BLUPURA FONTEMAGNA - FONTEMAGNA COMPACT - ECOCHIC - BRIDGE - BCC 1P

ERSATZ DER ZAPFVENTILE FÜR STILLWASSER UNGEKÜHLT * GEKÜHLT ALTE
ARTIKELNUMMER = 150025 | NEUE ARTIKELNUMMER = 150356

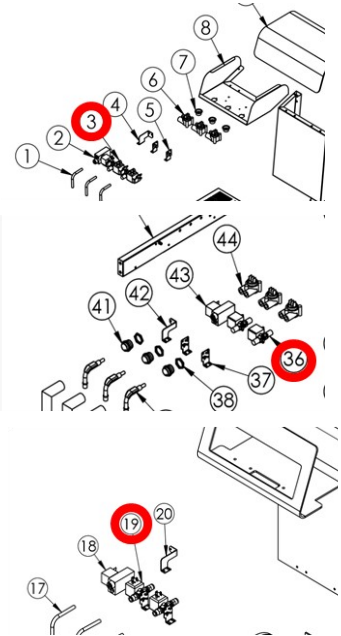
DAS NEUE ZAPFVENTIL IST FÜR LEBENSMITTEL GEEIGNET; BESITZT EINE NSF ZULASSUNG UND IST AUCH FÜR UMKEHRMOSEWASSER GEEIGNET.

Ein RETROFIT KIT wird verfügbar sein, um ältere Geräte umbauen zu können (inkl. dem Haltewinkel)
